敦賀発電所2号炉
ボーリング柱状図の記事欄に係るご指摘への回答
補足説明資料4
破砕部の見直しについて

令和2年5月13日
日本原子力発電株式会社

柱状図における「破碎部から変質部への変更」の記載とその性状(H19-No.17孔 深度 115.98 ~ 116.18m)

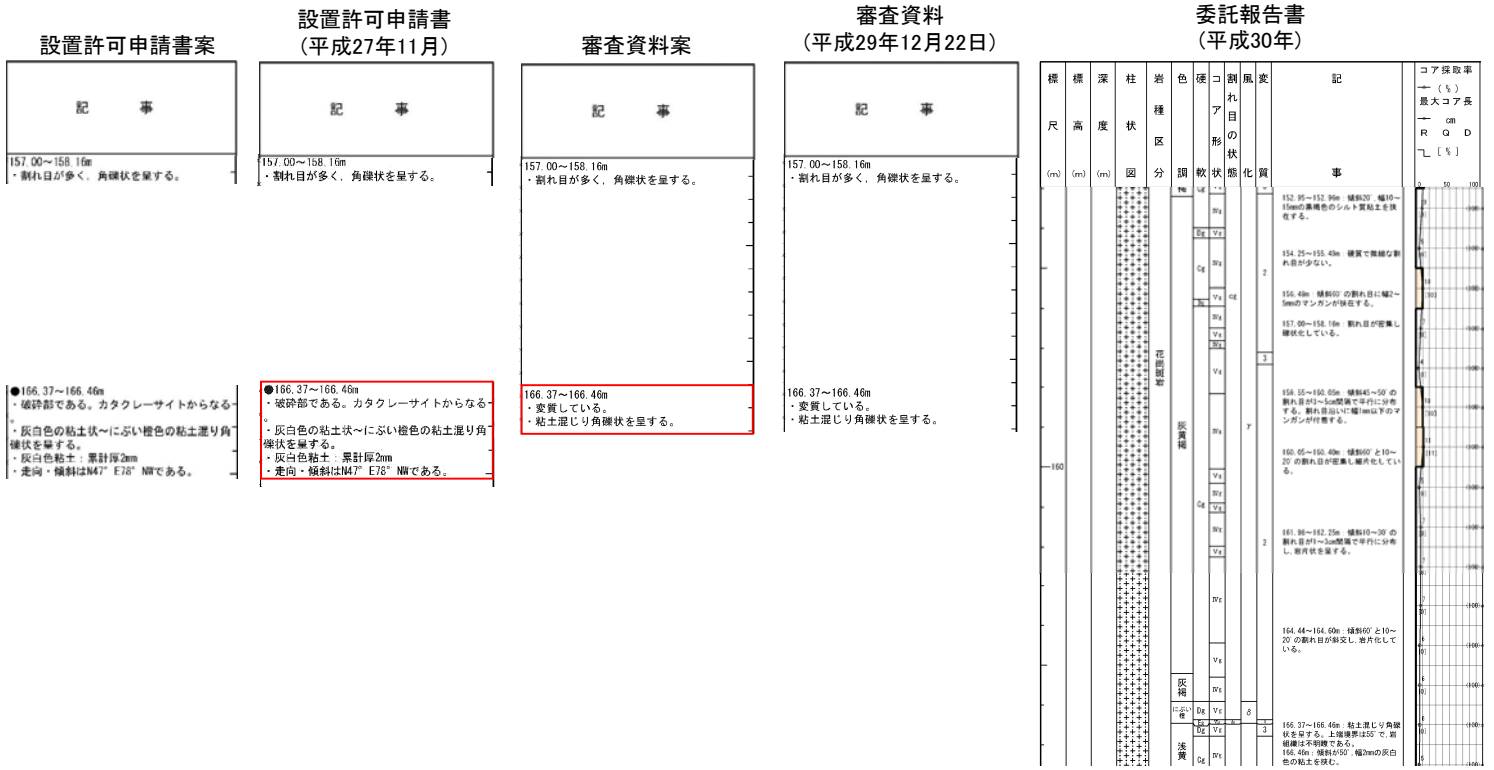
・該当区間に、116.08m付近の暗灰色の細粒物質脈と同系統の割れ目は認められず、灰白色の礫混じりシルト状部では、礫や粒子の定向配列は認められないことから、破碎部ではないと判断した。

委託報告書 (平成19年)	設置許可申請書 (平成27年11月)	審査資料案	審査資料 (平成29年12月22日)	審査資料 (平成30年11月30日)
深度115.98~116.18m: 破碎帯(Ho)。上盤30度、下盤不明、灰白色礫混じり砂質シルト状。	掲載なし	記載なし	記載なし	記載なし

柱状図における「変質部から破碎部への変更」の記載とその性状(H19-No. 2孔 深度 2.35 ~ 2.42m)

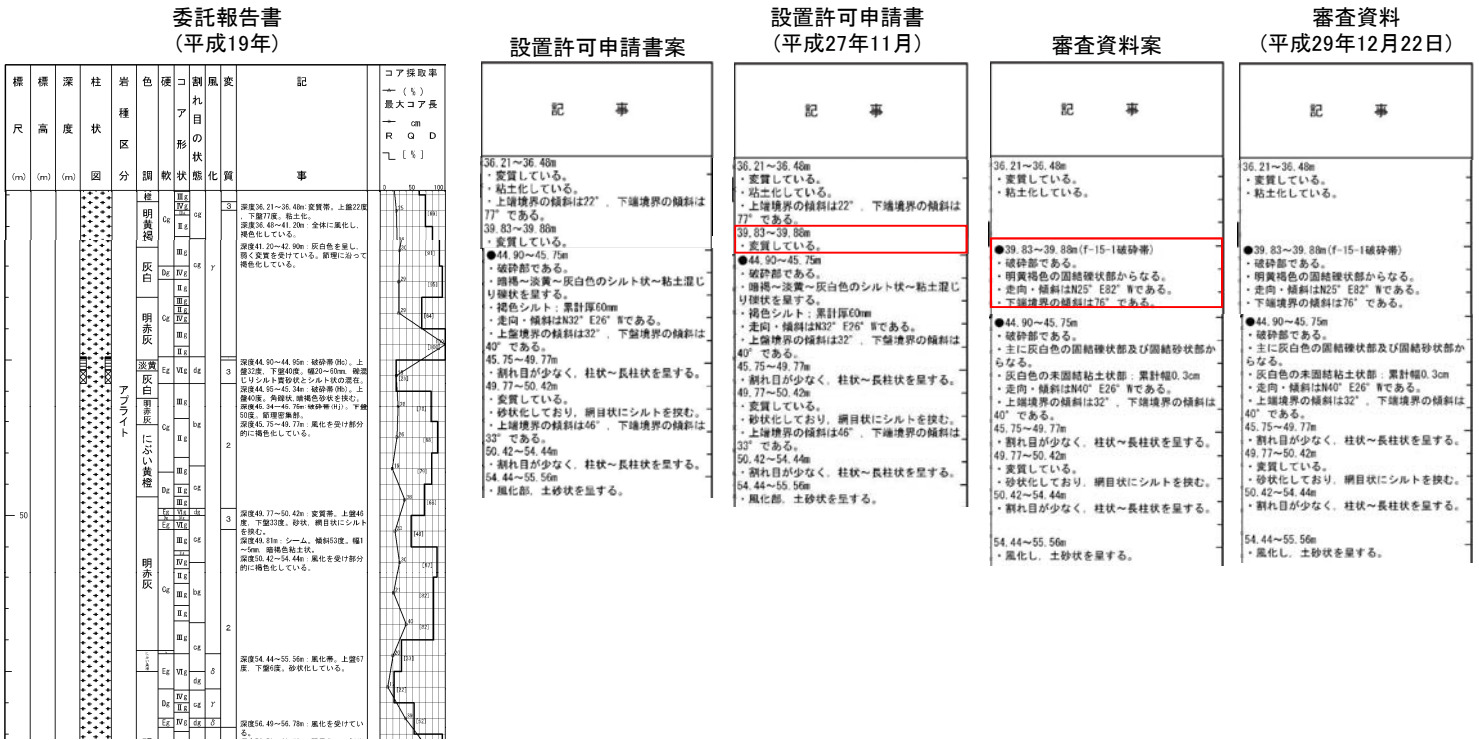
・変色部は前後数mのうち該当区間のみである。また、上端側にマンガンの分布を切るせん断面、下端側は細粒物質の帯状分布が認められることから、破碎部として認定した。直線的・連続的な粘土状部の分布が認められないことから、カタクレーサイトであると判断した。

委託報告書 (平成19年)	設置許可申請書案	設置許可申請書 (平成27年11月)	審査資料案	審査資料 (平成29年12月22日)
記載なし	2.35~2.42m ・変質が強い。	2.35~2.42m ・変質が強い。	●2.35m~2.42m(f-15-2破碎帯) ・破碎部である。 ・灰黄色の固結礫状部からなる。 ・上層境界の傾斜は45°である。	●2.35m~2.42m(f-15-2破碎帯) ・破碎部である。 ・灰黄色の固結礫状部からなる。 ・上層境界の傾斜は45°である。

柱状図における「変質部から破碎部への変更」の記載とその性状(H19-No. 2孔 深度 39.83 ~ 39.88m)

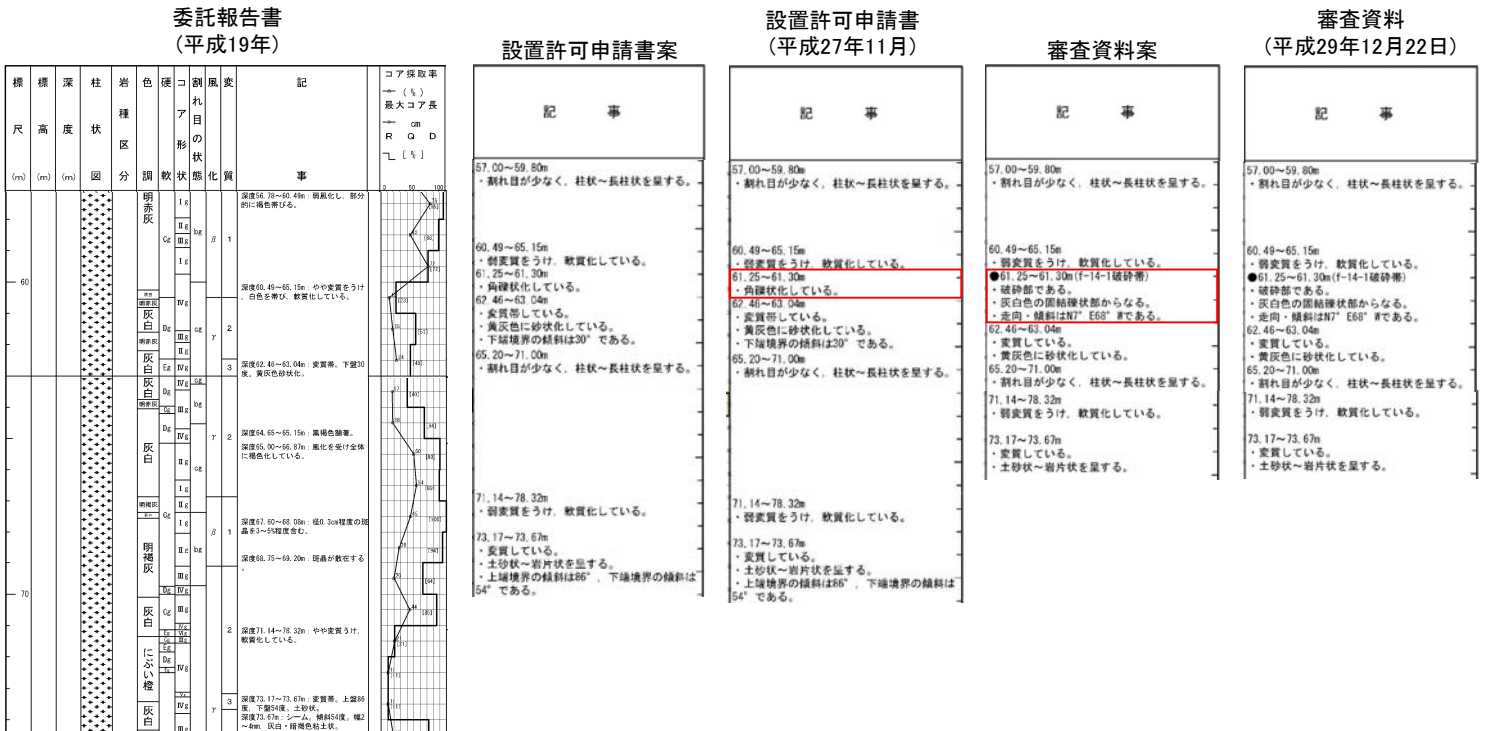
・2本の同系統の割れ目に挟まれた区間に粘土状部などの物質の配列が認められることから、破碎部として認定した。固結しており、原岩組織が残留していることから、カタクレーサイトであると判断した。

委託報告書 (平成19年)	設置許可申請書案	設置許可申請書 (平成27年11月)	審査資料案	審査資料 (平成29年12月22日)
記載なし	39.83~39.88m ・変質している。	39.83~39.88m ・変質している。	●39.83~39.88m(f-15-1破碎帯) ・破碎部である。 ・明黄褐色の固結礫状部からなる。 ・走向・傾斜はN25° E82° Wである。 ・下端境界の傾斜は76°である。	●39.83~39.88m(f-15-1破碎帯) ・破碎部である。 ・明黄褐色の固結礫状部からなる。 ・走向・傾斜はN25° E82° Wである。 ・下端境界の傾斜は76°である。

柱状図における「変質部から破砕部への変更」の記載とその性状 (H19-No. 2孔 深度 61.25 ~ 61.30m)

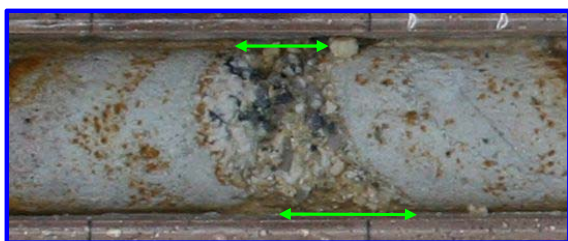
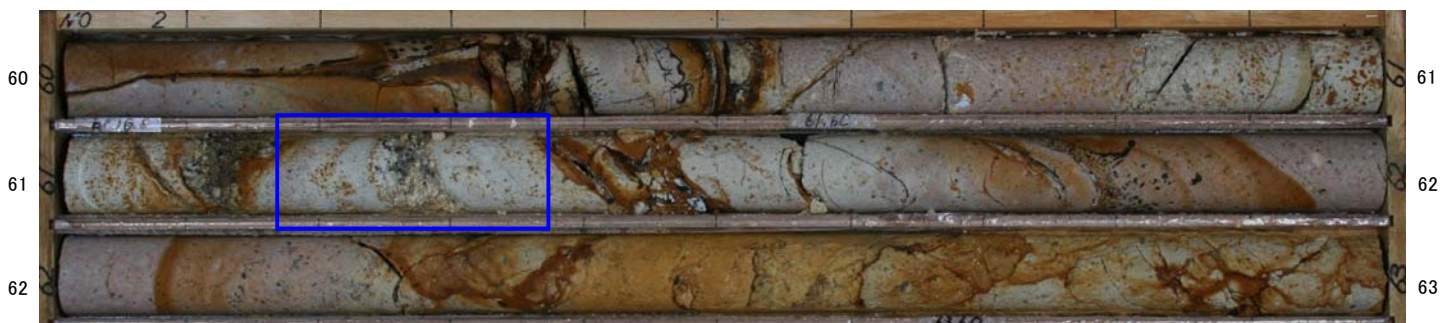
・2本の同系統の割れ目に挟まれた区間が角礫状を呈することから、破砕部として認定した。直線的・連続的な粘土状部の分布が認められないことから、カタクレーサイトであると判断した。

委託報告書 (平成19年)	設置許可申請書案	設置許可申請書 (平成27年11月)	審査資料案	審査資料 (平成29年12月22日)
記載なし	61.25~61.30m ・角礫状化している。	61.25~61.30m ・角礫状化している。	●61.25~61.30m (f-14-1破砕帯) ・破砕部である。 ・灰白色の固結礫状部からなる。 ・走向・傾斜はN7° E68° Wである。	●61.25~61.30m (f-14-1破砕帯) ・破砕部である。 ・灰白色の固結礫状部からなる。 ・走向・傾斜はN7° E68° Wである。

柱状図における「変質部から破砕部への変更」の記載とその性状(H19-No. 4孔 深度 22.20 ~ 22.26m)

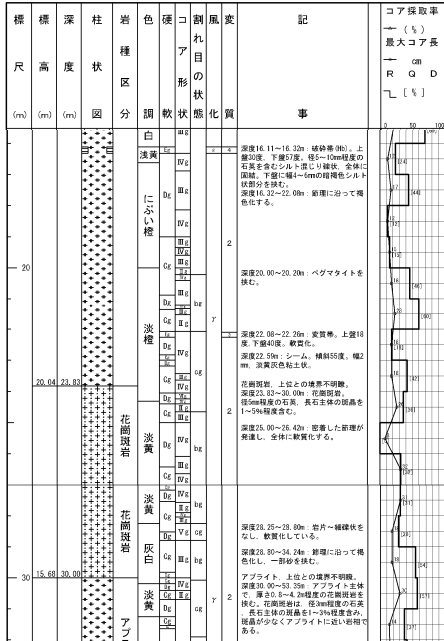
・原岩組織が不明瞭となる区間において、同系統の割れ目が複数認められることから、破砕部として認定した。直線的・連続的な粘土状部の分布が認められないことから、カタクレーサイトであると判断した。

委託報告書 (平成19年)	設置許可申請書案	設置許可申請書 (平成27年11月)	審査資料案	審査資料 (平成29年12月22日)
<p>深度22.08~22.26m: 変質帯。上盤18度、下盤40度。軟質化。</p>	<p>22.08~22.26m</p> <ul style="list-style-type: none"> ・変質している。 ・軟質化している。 ・上層境界の傾斜は18°、下層境界の傾斜は40°である。 	<p>22.08~22.26m</p> <ul style="list-style-type: none"> ・変質している。 ・軟質化している。 ・上層境界の傾斜は18°、下層境界の傾斜は40°である。 	<p>●22.20~22.26m(f-2-11破砕帯)</p> <ul style="list-style-type: none"> ・破砕部である。 ・淡橙色の固結礫状部からなる。 ・走向・傾斜はN3° E79° Wである。 	<p>●22.20~22.26m(f-2-11破砕帯)</p> <ul style="list-style-type: none"> ・破砕部である。 ・淡橙色の固結礫状部からなる。 ・走向・傾斜はN3° E79° Wである。

柱状図における「変質部から破碎部への変更」の記載とその性状 (H19-No. 4孔 深度 34.24 ~ 34.38m)

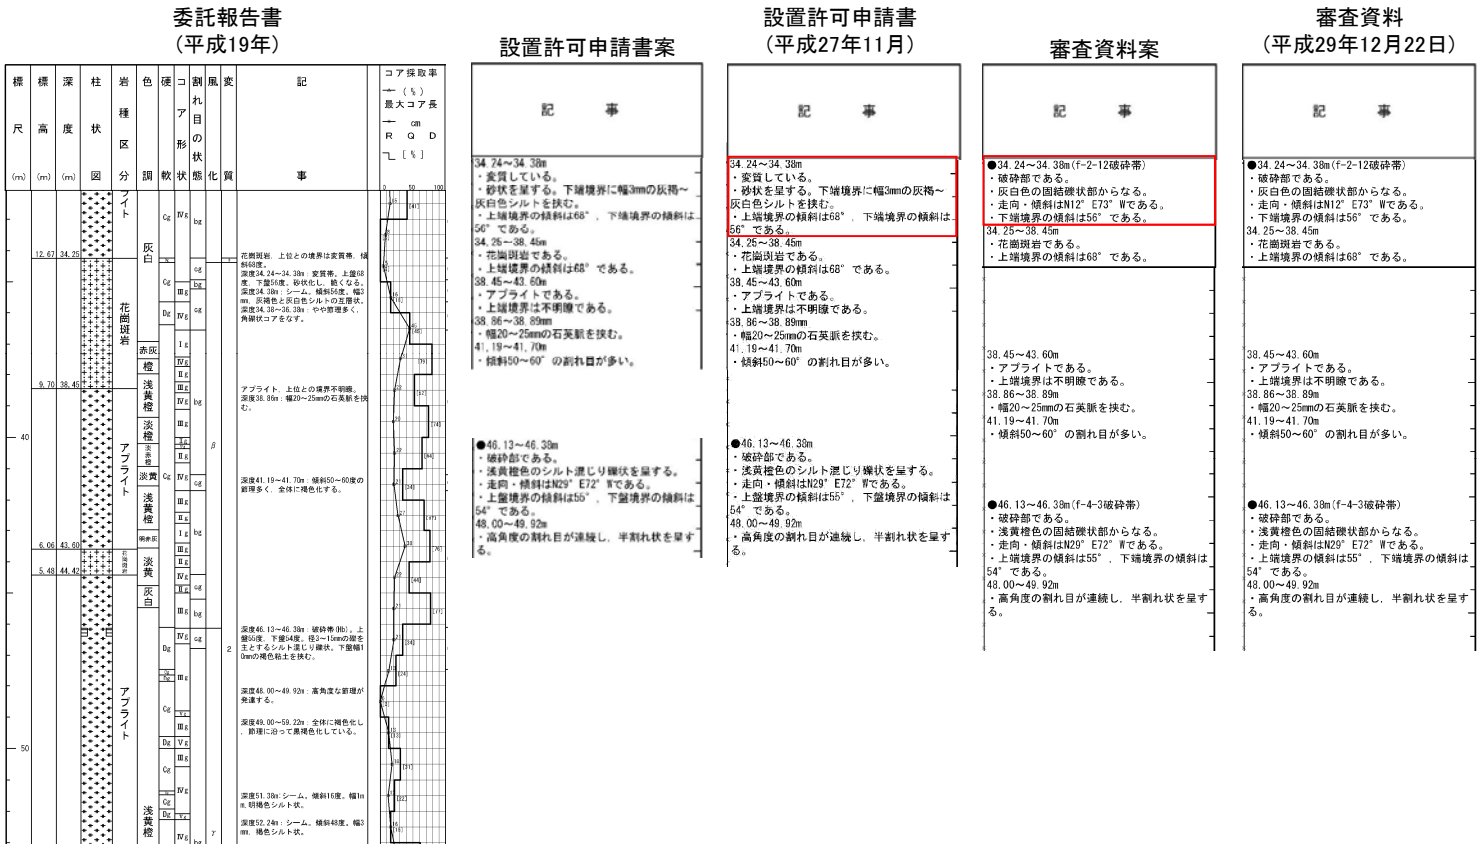
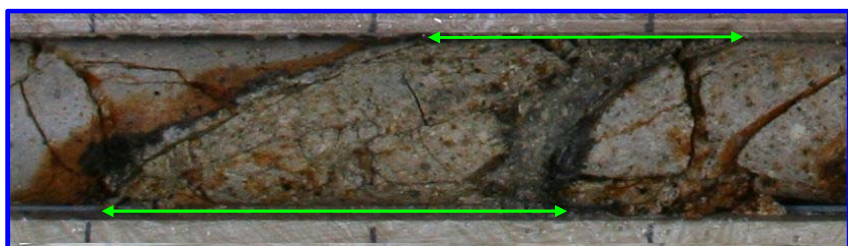
・下端面に沿って縞状の構造が認められ、細雑混じり砂状部を伴うことから、周囲の割れ目の多い部分を含め破碎部として認定した。直線的・連続的な粘土状部の分布が認められないことから、カタクレーサイトであると判断した。

委託報告書 (平成19年)	設置許可申請書案	設置許可申請書 (平成27年11月)	審査資料案	審査資料 (平成29年12月22日)
深度34.24~34.38m: 変質帯。上盤68度、下盤56度。砂状化し、脆くなる。 深度34.38m: シーム。傾斜56度。幅3mm、灰褐色と灰白色シルトの互層状。	34.24~34.38m ・変質している。 ・砂状を呈する。下端境界に幅3mmの灰褐~灰白色シルトを挟む。 ・上端傾斜の傾斜は68°、下端境界の傾斜は56°である。	34.24~34.38m ・変質している。 ・砂状を呈する。下端境界に幅3mmの灰褐~灰白色シルトを挟む。 ・上端傾斜の傾斜は68°、下端境界の傾斜は56°である。	●34.24~34.38m(f-2-12破碎帯) ・破碎部である。 ・灰白色の固結礫状部からなる。 ・走向・傾斜はN12° E73° Wである。 ・下端境界の傾斜は56°である。	●34.24~34.38m(f-2-12破碎帯) ・破碎部である。 ・灰白色の固結礫状部からなる。 ・走向・傾斜はN12° E73° Wである。 ・下端境界の傾斜は56°である。

柱状図における「変質部から破碎部への変更」の記載とその性状 (H19-No. 4孔 深度 159.77 ~ 159.88m)

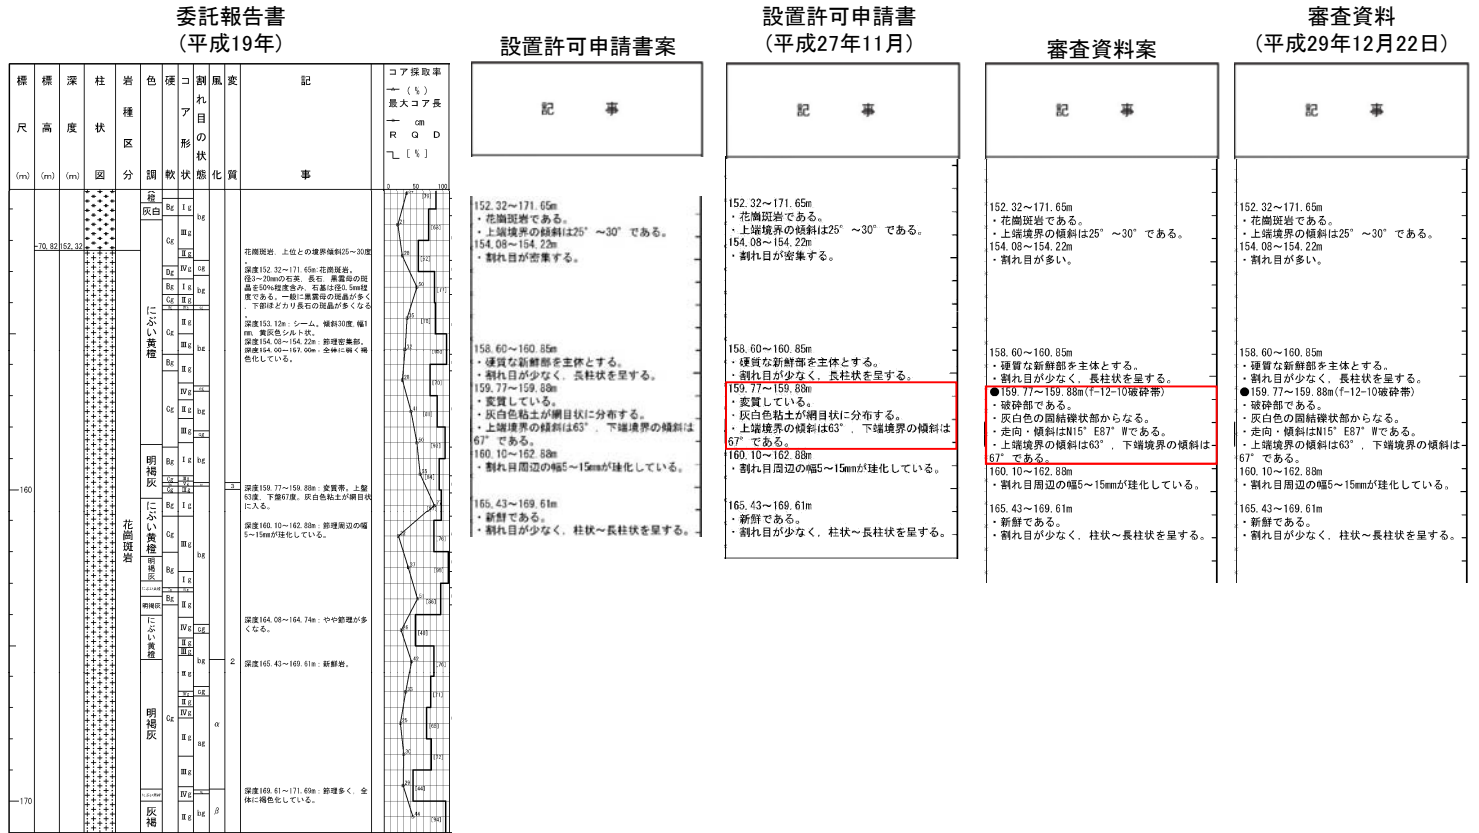
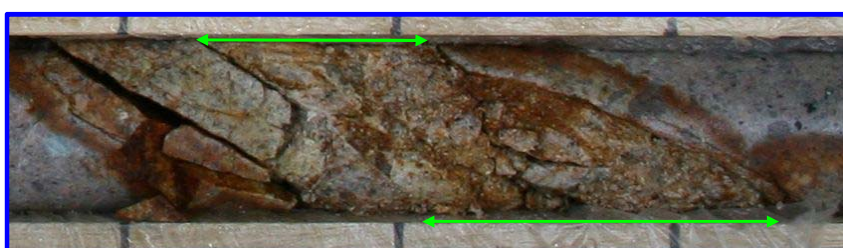
・原岩組織が不明瞭となる区間において、同系統の割れ目が複数認められ、礫状部を伴うことから、機械割れにより性状が不明瞭な部分を含め破碎部として認定した。直線的・連続的な粘土状部の分布が認められないことから、カタクレーサイトであると判断した。

委託報告書 (平成19年)	設置許可申請書案	設置許可申請書 (平成27年11月)	審査資料案	審査資料 (平成29年12月22日)
<p>深度159.77~159.88m: 変質帯。上盤63度、下盤67度。灰白色粘土が網目状に入る。</p>	<p>159.77~159.88m</p> <ul style="list-style-type: none"> ・変質している。 ・灰白色粘土が網目状に分布する。 ・上端境界の傾斜は63°、下端境界の傾斜は67°である。 	<p>159.77~159.88m</p> <ul style="list-style-type: none"> ・変質している。 ・灰白色粘土が網目状に分布する。 ・上端境界の傾斜は63°、下端境界の傾斜は67°である。 	<ul style="list-style-type: none"> ●159.77~159.88m (f-12-10破碎帯) ・破碎部である。 ・灰白色の固結礫状部からなる。 ・走向・傾斜はN15°E87°Wである。 ・上端境界の傾斜は63°、下端境界の傾斜は67°である。 	<ul style="list-style-type: none"> ●159.77~159.88m (f-12-10破碎帯) ・破碎部である。 ・灰白色の固結礫状部からなる。 ・走向・傾斜はN15°E87°Wである。 ・上端境界の傾斜は63°、下端境界の傾斜は67°である。

柱状図における「変質部から破碎部への変更」の記載とその性状 (H19-No. 4孔 深度 234.32 ~ 236.15m)

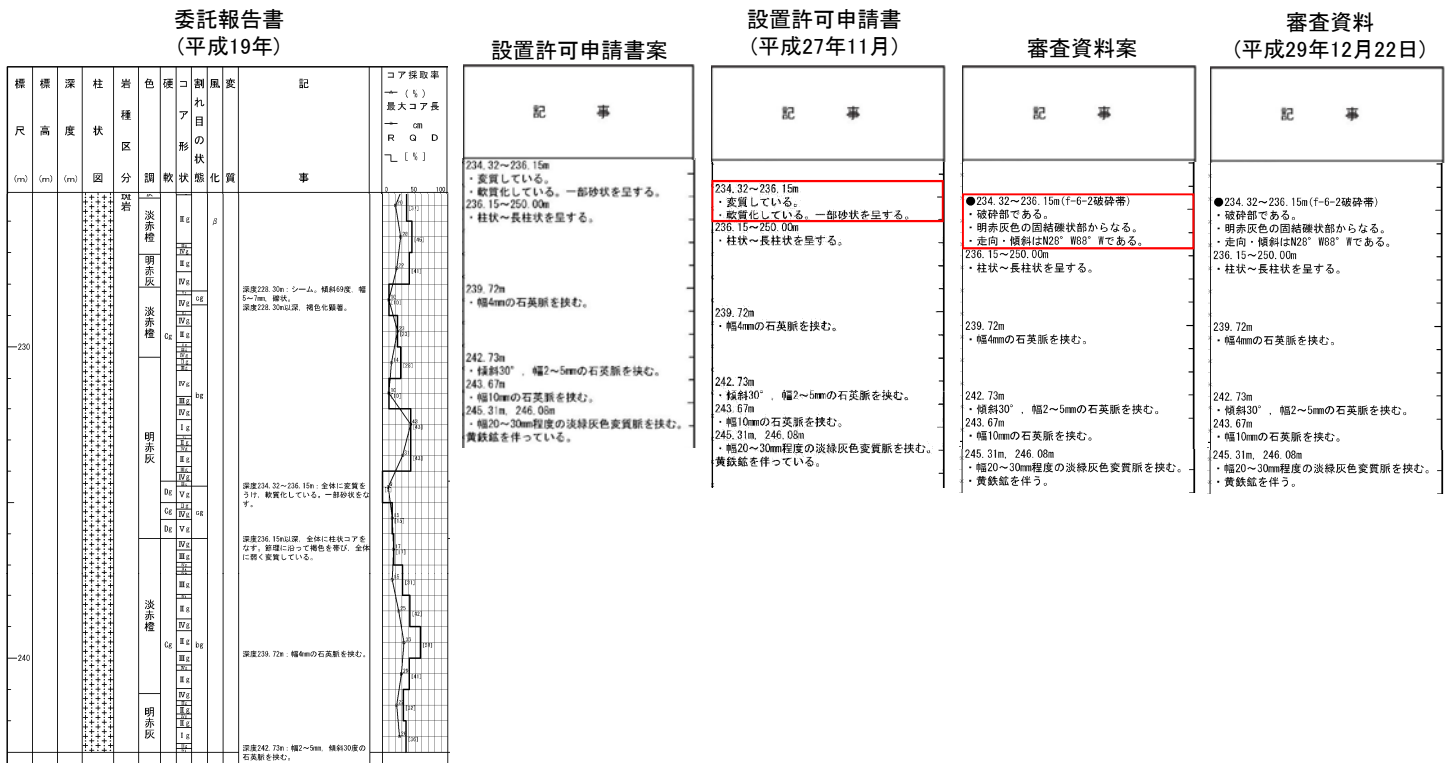
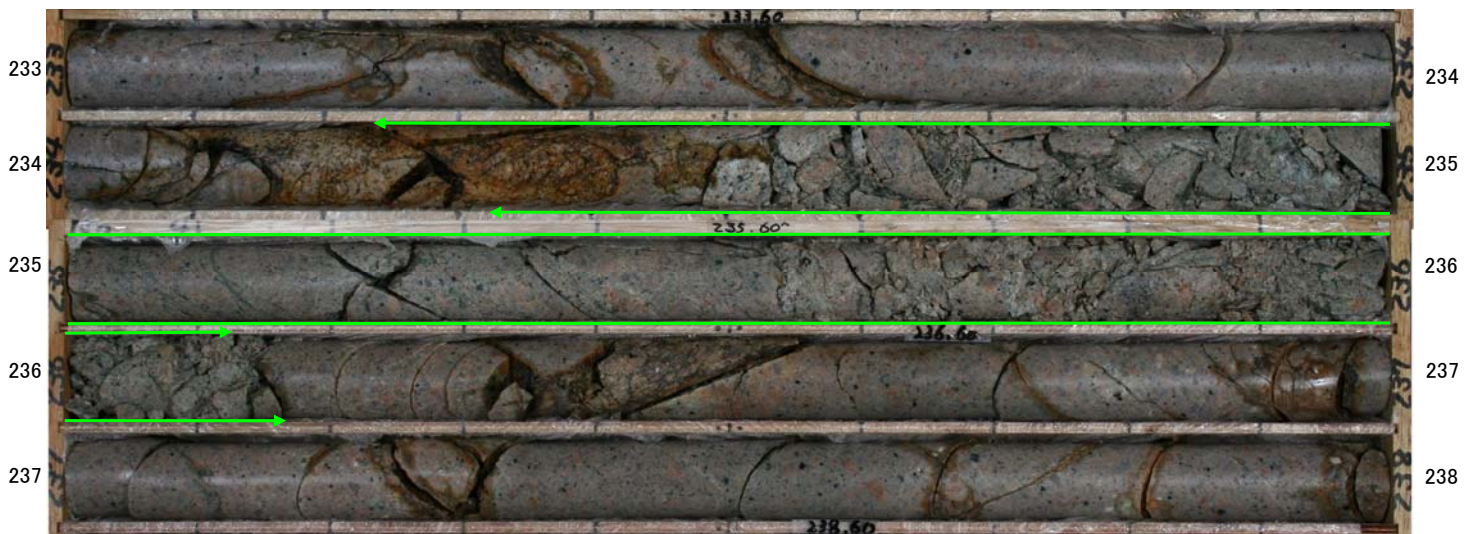
・礫の定向配列が認められることから、機械割れにより性状が不明瞭な部分を含め破碎部として認定した。機械割れの部分を除き原岩組織が残留しており、直線的・連続的な粘土状部の分布が認められないことから、カタクレーサイトであると判断した。

委託報告書 (平成19年)	設置許可申請書案	設置許可申請書 (平成27年11月)	審査資料案	審査資料 (平成29年12月22日)
深度234.32~236.15m: 全体に変質をつけ、軟質化している。一部砂状をなす。	234.32~236.15m ・変質している。 ・軟質化している。一部砂状を呈する。	234.32~236.15m ・変質している。 ・軟質化している。一部砂状を呈する。	●234.32~236.15m(f-6-2破碎帯) ・破碎部である。 ・明赤灰色の固結礫状部からなる。 ・走向・傾斜はN28° W88° Wである。	●234.32~236.15m(f-6-2破碎帯) ・破碎部である。 ・明赤灰色の固結礫状部からなる。 ・明赤灰色の固結礫状部からなる。 ・走向・傾斜はN28° W88° Wである。 ・柱状~長柱状を呈する。
